伊方発電所保安規定審査資料

資料番号	TS(78)-05 (r0)
------	----------------

# 伊方発電所 1 号炉強酸ドレンポンプ廃止 に伴う強酸ドレンの 処理方法の変更について

令和 4 年 8 月  
四国電力株式会社

図1 強酸ドレンの運搬および固化処理の概要図 (変更前後)

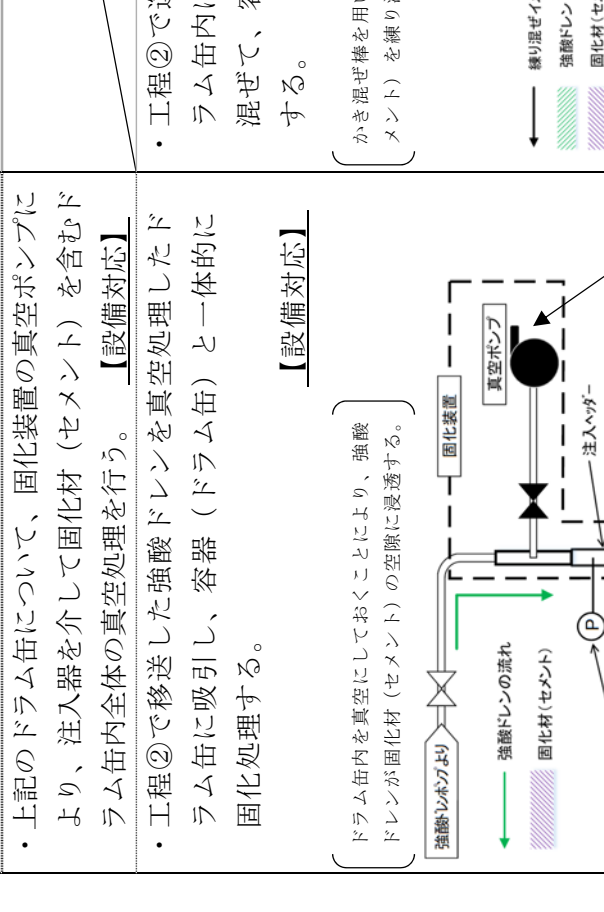
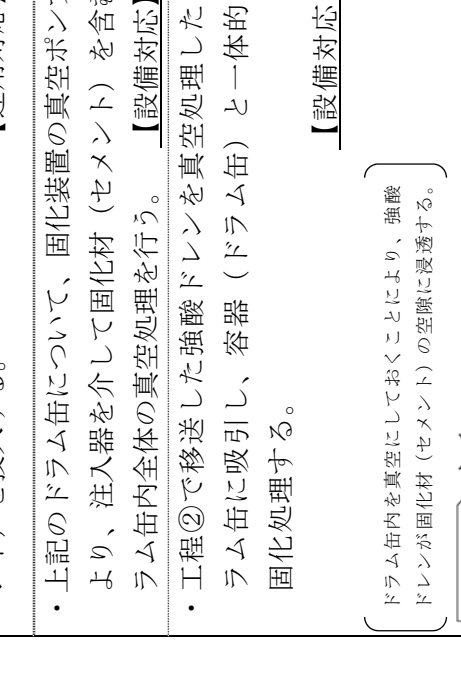
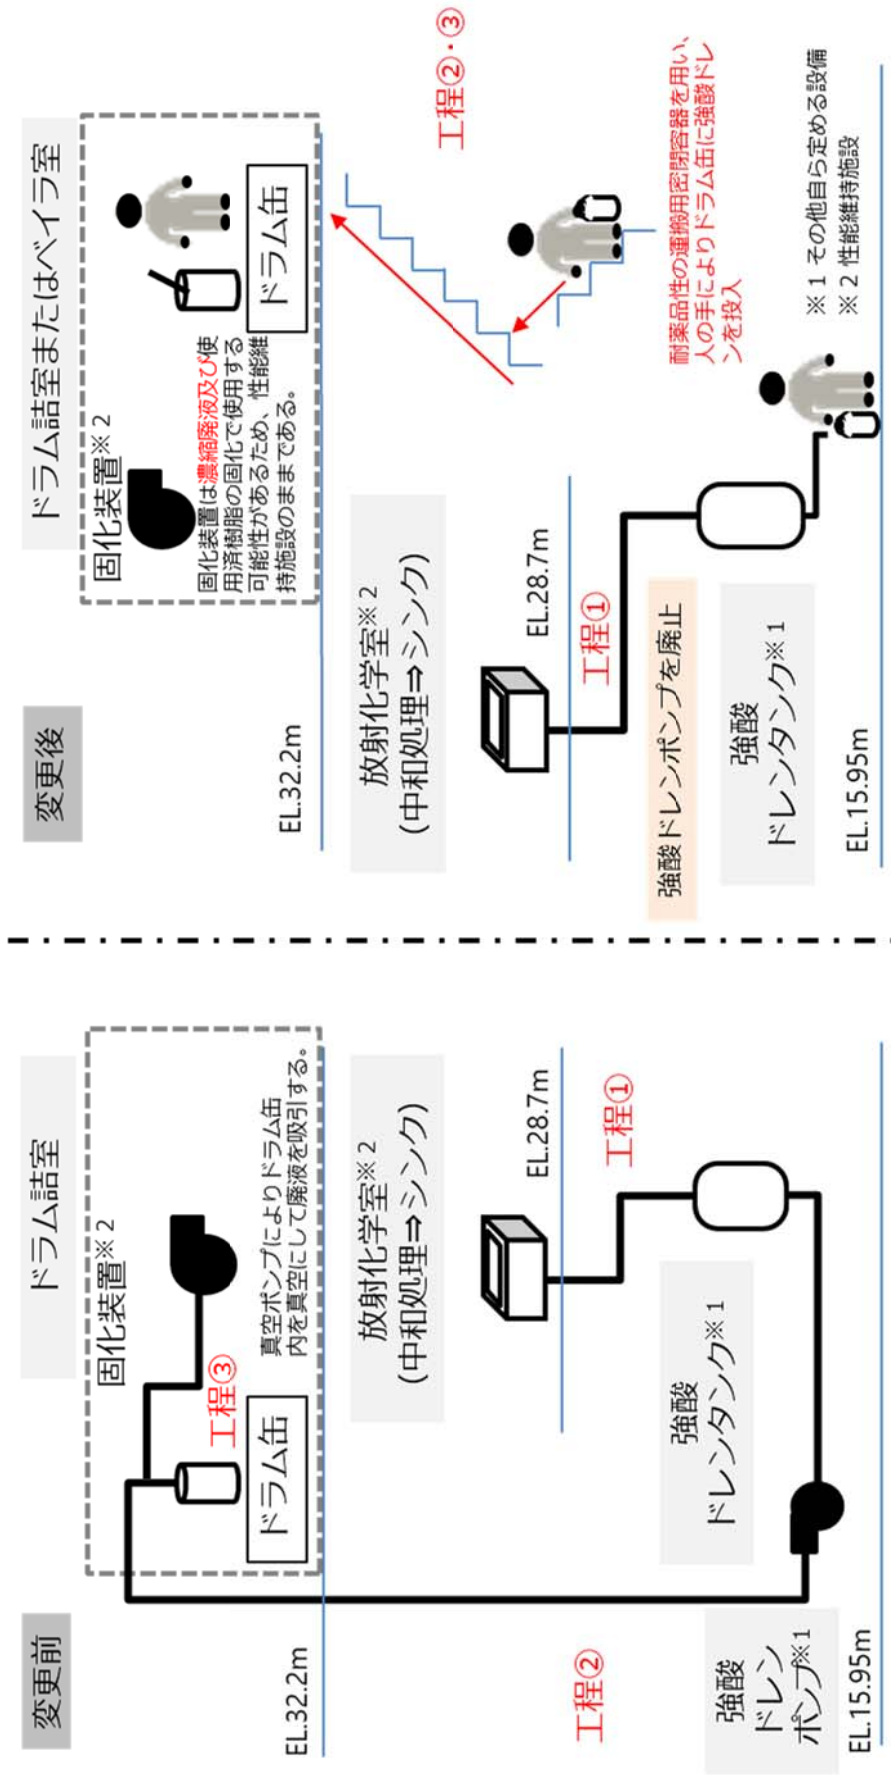
現状、強酸ドレンの固化処理は固化装置を用いた真空注入により行われている。今後、強酸ドレンタンクより人の手にて、運搬および固化処理を行う。変更前後の処理方法を表 1 に、運用の概要図を図 1 に、運搬経路を図 2 に示す。

工程	変更前	変更後	備考
③ 固化処理	<p>・人の手によりドラム缶の中に所定量の固化材（セメント）を投入する。 【運用対応】</p> <p>・上記のドラム缶について、固化装置の真空ポンプにより、注入器を介して固化材（セメント）を含むドラム缶内全体の真空処理を行う。 【設備対応】</p> <p>・工程②で移送した強酸ドレンを真空処理したドラム缶に吸引し、容器（ドラム缶）と一体的に固化処理する。</p> <p style="text-align: right;"><b>【設備対応】</b></p>	<p>・同左</p> <p>・工程②で運搬した強酸ドレンを人の手によりドラム缶内に投入し、固化材（セメント）と練り混ぜて、容器（ドラム缶）と一体的に固化処理する。</p> <p style="text-align: right;"><b>【運用対応】</b></p>	<p>実用炉規則 90 条と変更後の固化処理方法との適合性は表 2 に示す。</p>
(概念図)	<p>ドラム缶内を真空にしておくことにより、強酸ドレンが固化材（セメント）の空隙に浸透する。</p>  <p>強酸ドレンの流れ 固化材（セメント）</p> <p>真空ポンプ 真空装置 注入ヘッダー 注入器 圧力計</p>	 <p>かき混ぜ棒 練り混ぜイメージ 強酸ドレン 固化材(セメント)</p> <p>練り混ぜ後</p>

(注) 強酸ドレンポンプ (スラリースーシール型キヤンドポンプ) の軸受冷却には原子炉補機冷却水を使用 (今回廃止)。真空ポンプ (油回転式真空ポンプ) は空冷式のポンプであり原子炉補機冷却水は使用していない。
